資料 2 - 1 「取替困難機器の経年劣化の分類に関するご意見への対応について」  
に関するコメントへの回答

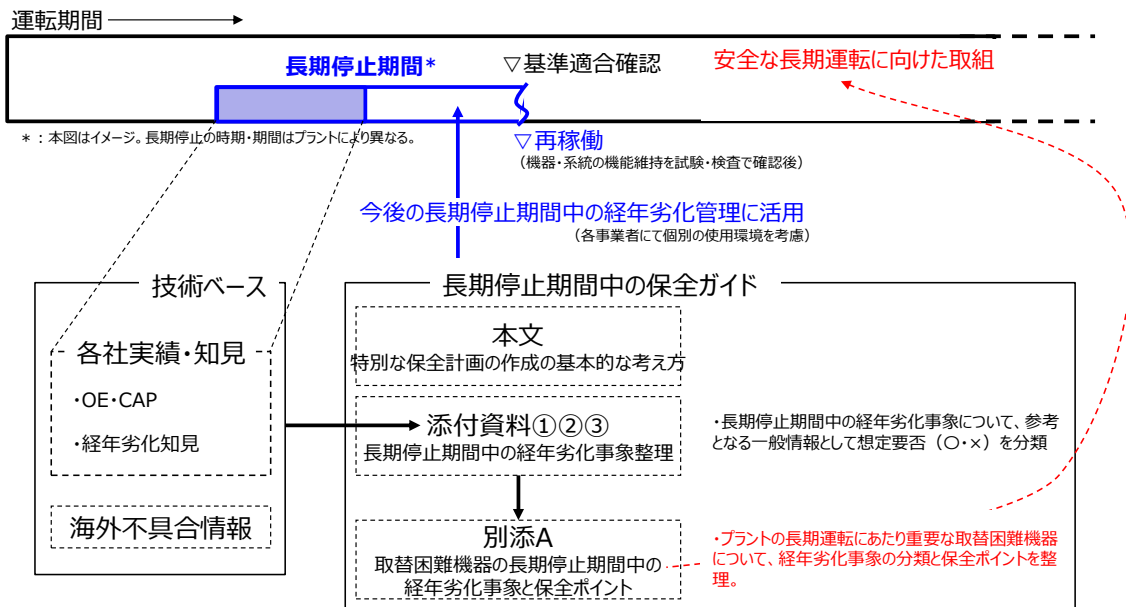
(1) 1ページの「2. ご意見に対する対応について」には、「A)技術的な意見交換の全般に関する前提」として「意見交換の全般にあたって、今回は前提を置いた上で一般論として意見交換をしており、」とあります。どのような前提をおいたのか説明して下さい。

これまでの会合を踏まえ、意見交換会の全般に関する前提は以下の通りと認識しています。また、これら前提については、その主旨について表9の冒頭部に記載し明確化しております。

- ・個別プラントの評価は、それぞれの使用環境等を考慮し確認が必要。(規制当局として個別の妥当性について審査しているものではない。)
- ・各プラントで適切な保全が行われていることを個別に確認することが必要。
